**14/02/2019**

# **RN147**

## **Créneau de dépassement entre Limoges et Bellac**

# Aménagement des extrémités

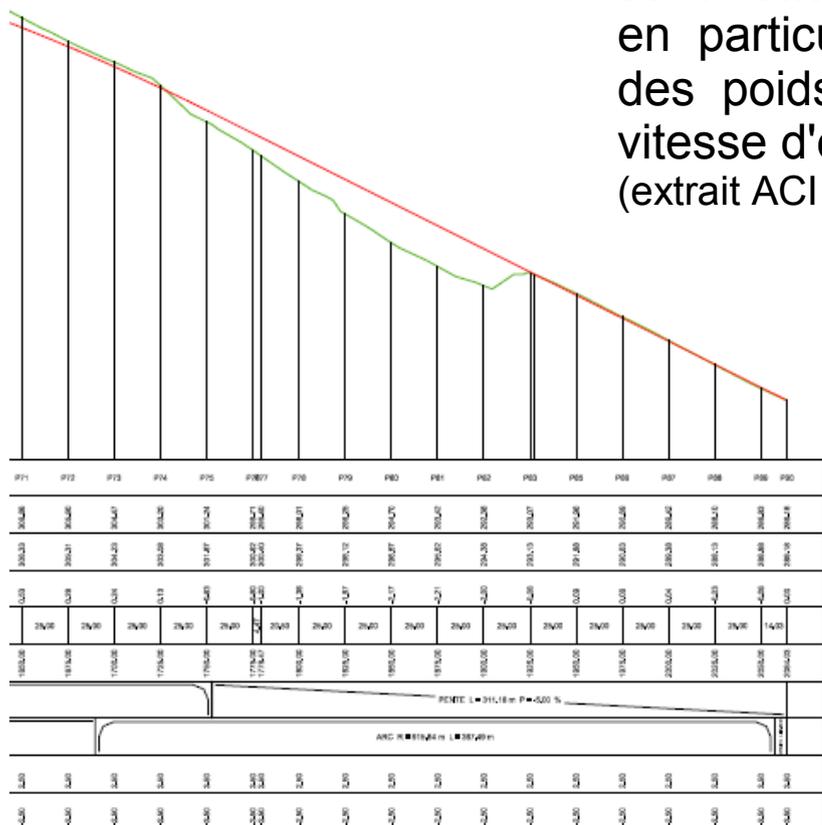
- Demande de giratoire en extrémité sud du créneau de Chamborêt :  
profil en long : pente = 5 %

Entre 3% et 6%, certaines dispositions sont nettement défavorables à la sécurité, en particulier en diminuant la stabilité des poids lourds (dévers trop marqué, vitesse d'entrée élevée, etc.).  
(extrait ACI déc. 98)
